Nos références : REC.PU/21.187  
Annexe : un arrêté ministériel

**OBJET :** Décret du 11 mars 1999 relatif au permis d'environnement

- Notification de la décision prise sur recours
- Situation : RUE DE LA PETITE SIBÉRIE à 1435 CORBAIS
- Exploitant : G.B.E.S. S.R.L., Quai Fernand Demets 52 à 1070 ANDERLECHT
- Décision querellée : arrêté du fonctionnaire technique et du fonctionnaire délégué ACCORDANT le permis unique visant à construire et exploiter une centrale biomasse brûlant du Bois B

### ***Vues en perspectives de l'unité de cogénération***

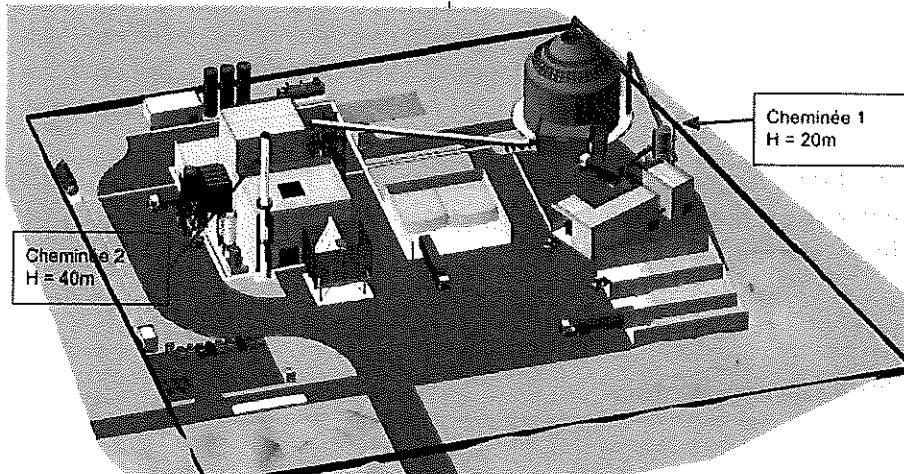
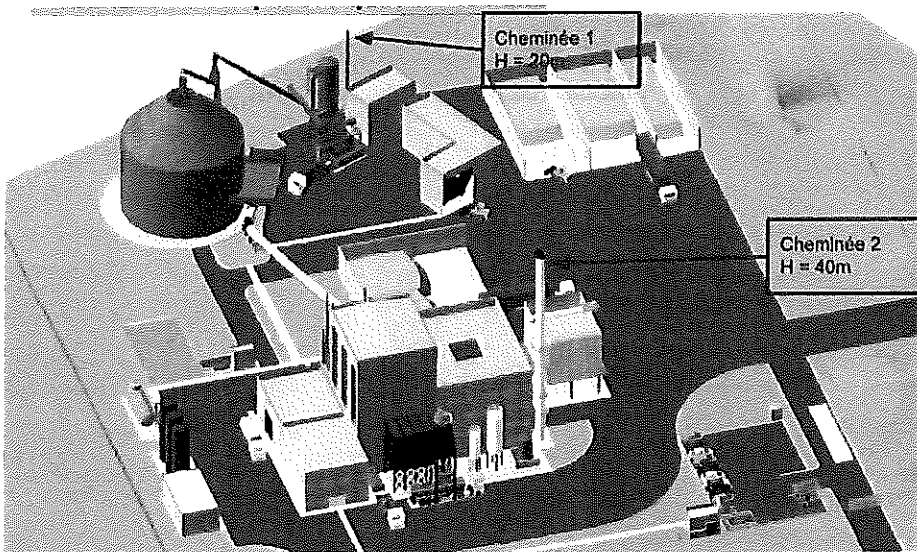
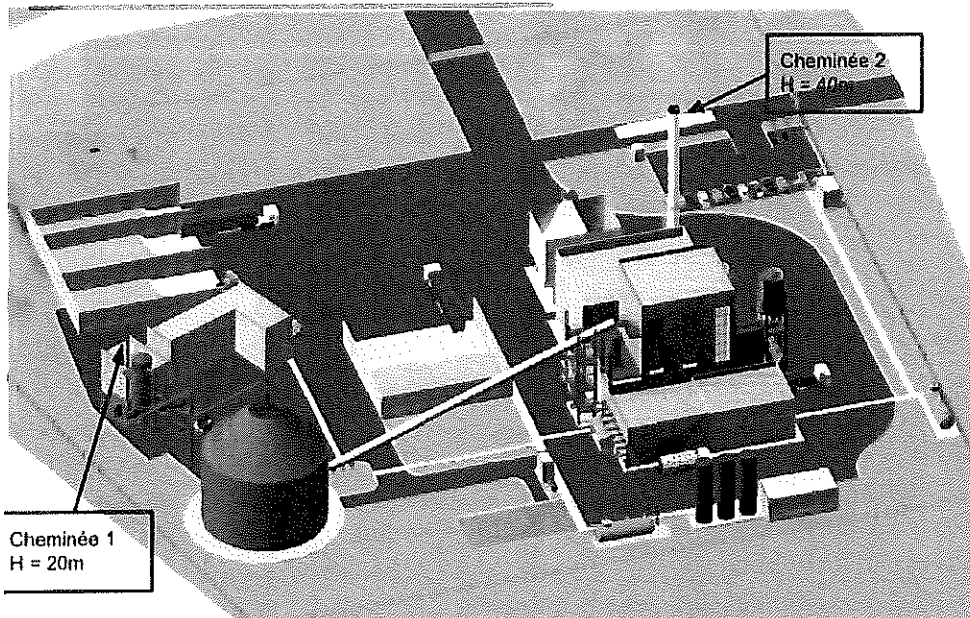
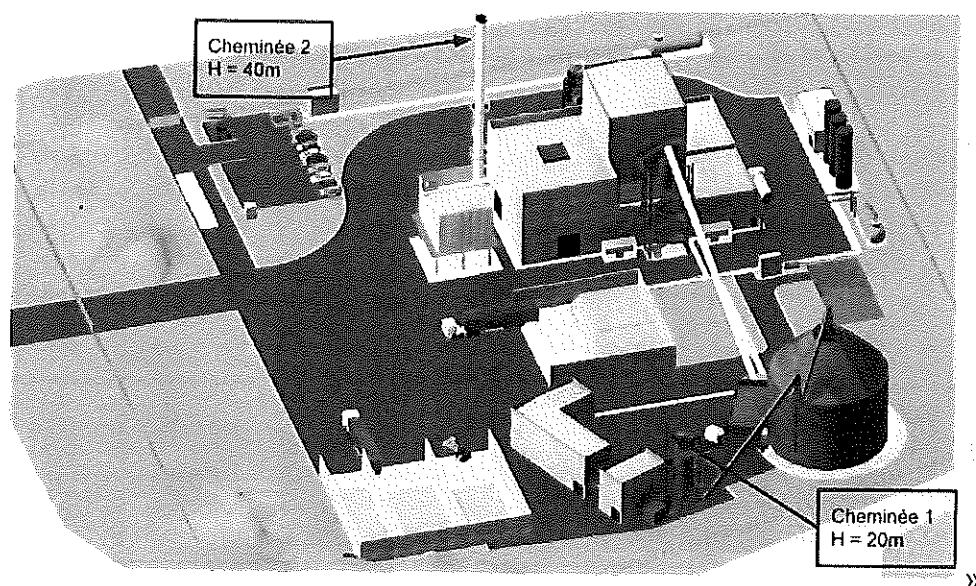
*Vous trouverez en conséquence en annexe les vues en perspectives modifiées. GBES ne voit donc aucun inconvénient à ce que le permis comporte une condition imposant ce rehaussement.*
